Høringssvar.

Fra: noreply@blivhoert.kk.dk
Sendt: 26. april 2013 11:06
Til: TMF-Bydesign
Emne: Høringssvar: Dagmarhus (2012-154182). Afsender: Benny P. Christensen

Høringssvar til forslag til lokalplan Dagmarhus med forslag til kommuneplantillæg

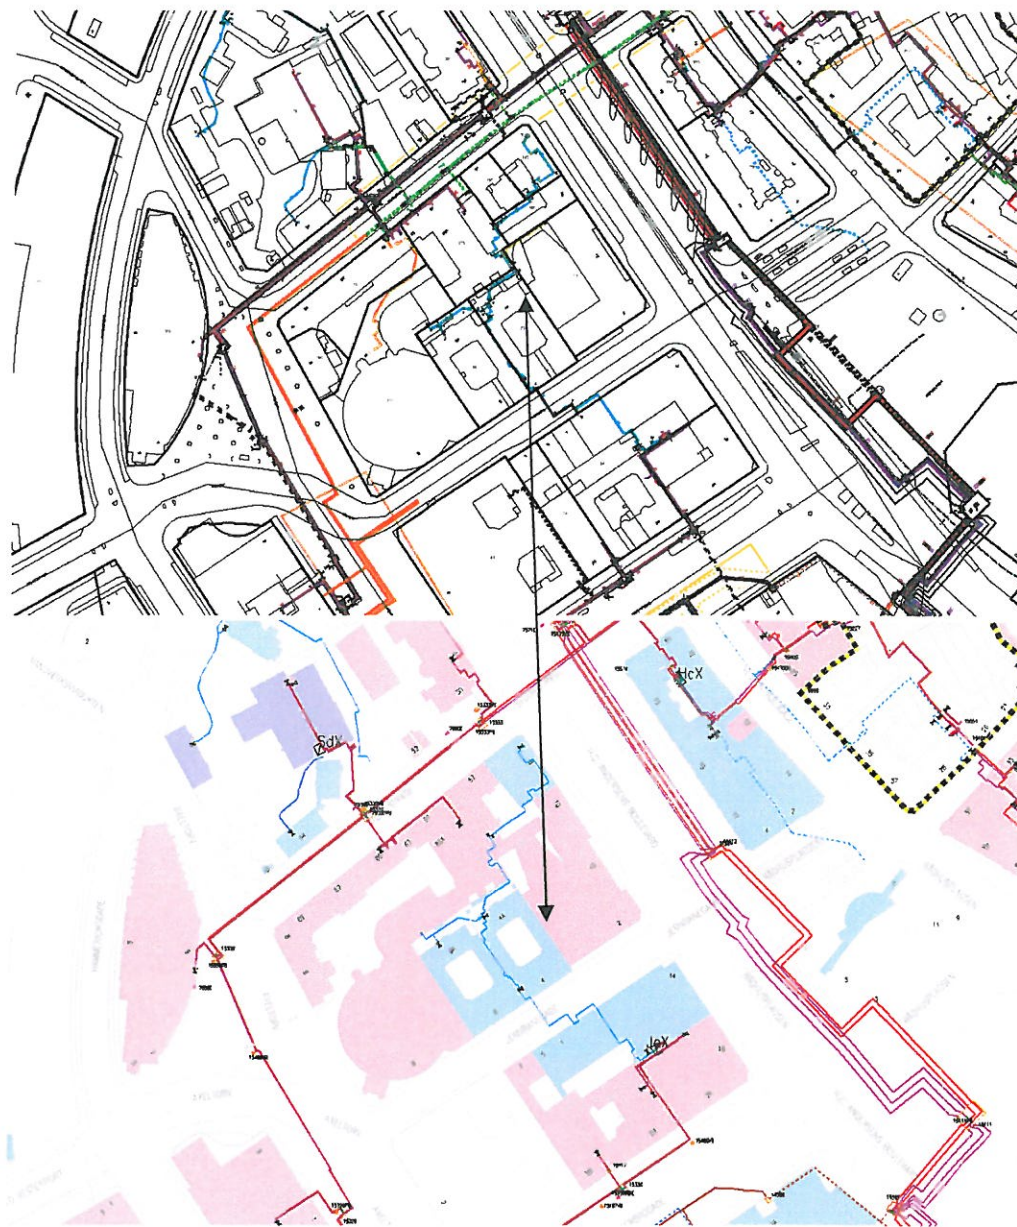
Vedr. Varme: KK bedes være opmærksom på, at der er placeret en række forsyningsledninger på det påtænkte lokalplanområde, der skal respekteres. For flere oplysninger om ledninger, kan KK gå ind på www.ler.dk og sende en forespørgsel på placering af ledninger for det konkrete område. Jeg har vedlagt et udsnit af vores GIS kort.
